Product Change Notice (PCN)

件名: 汎用リニア IC 製品 (MSOP パッケージ製品) の後工程拠点追加

発行日: 6/30/2023

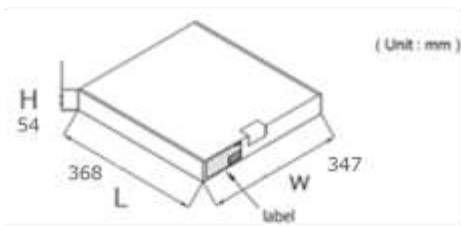
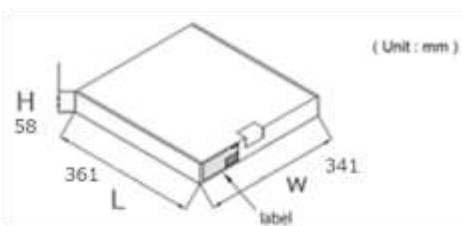
外形図は一部寸法の違いがありますが、推奨フットパターンは変更ありません。

現行品		(UNIT:mm)		HCA 品		(UNIT:mm)	
ITEM	DIMENSION	ITEM	DIMENSION	ITEM	DIMENSION	ITEM	DIMENSION
D	2.90	D	2.75	D	2.95±0.20	D	2.75
D1	3.00±0.20	D1	3.00±0.20	D1	2.95±0.20	D1	2.95±0.20
E	2.80	E	2.80	E	2.80	E	2.80
HE	4.00±0.20	HE	4.00±0.20	HE	4.00±0.30	HE	4.00±0.30
e	0.65	e	0.65	e	0.65	e	0.65
b	0.22±0.05	b	0.22±0.05	b	0.20 ^{+0.10} -0.05	b	0.20 ^{+0.10} -0.05
A	1.03 MAX	A	1.03 MAX	A	1.00 MAX	A	1.00 MAX
A1	0.08±0.05	A1	0.08±0.05	A1	0.05±0.05	A1	0.05±0.05
A2	0.85±0.05	A2	0.85±0.05	A2	0.85±0.10	A2	0.85±0.10
A3	0.25	A3	0.25	A3	0.25	A3	0.25
L1	0.60±0.20	L1	0.60±0.20	L1	0.60±0.20	L1	0.60±0.20
c	0.145 ^{+0.05} -0.03	c	0.145 ^{+0.05} -0.03	c	0.13 ^{+0.10} -0.05	c	0.13 ^{+0.10} -0.05
Lp	0.37±0.10	Lp	0.37±0.10	Lp	0.37±0.12	Lp	0.37±0.12
x	0.10	x	0.10	x	0.10	x	0.10
y	0.10	y	0.10	y	0.10	y	0.10
θ	3° ^{+5°} -3°	θ	3° ^{+5°} -3°	θ	7±7°	θ	7±7°
ZD	0.525	ZD	0.525	ZD	0.50	ZD	0.50

製品の識別方法:

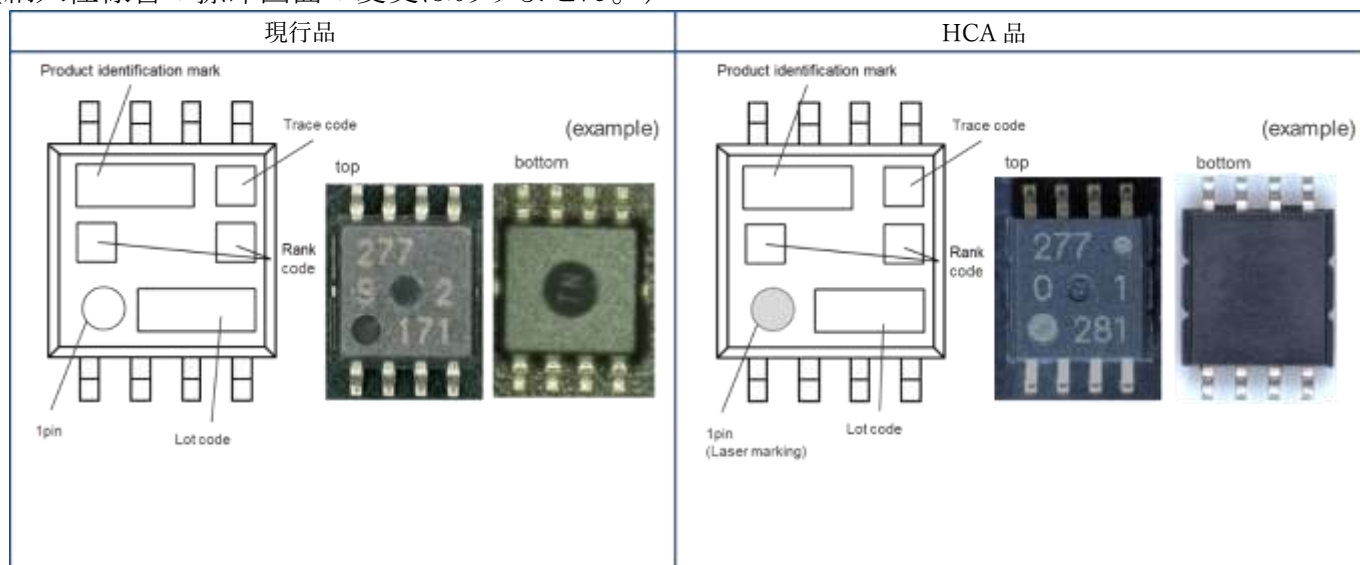
捺印/外形の見栄え(字体、1ピンマーク、表面仕上げ等)は異なりますが捺印/外形情報は同じです。
(納入仕様書の捺印図面の変更はありません。)

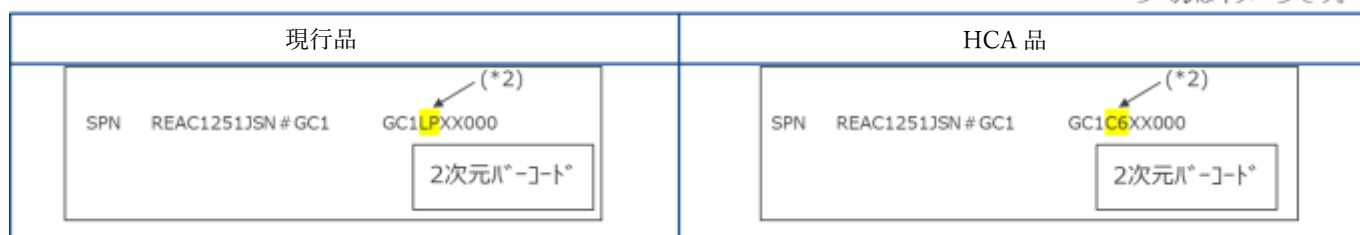
生産拠点はラベル(リール、内装箱)で識別可能です。

UPCで始まる製品の例 (*1)の文字: 04 → RG

REAxで始まる製品の例 (*2)の文字: LP → C6
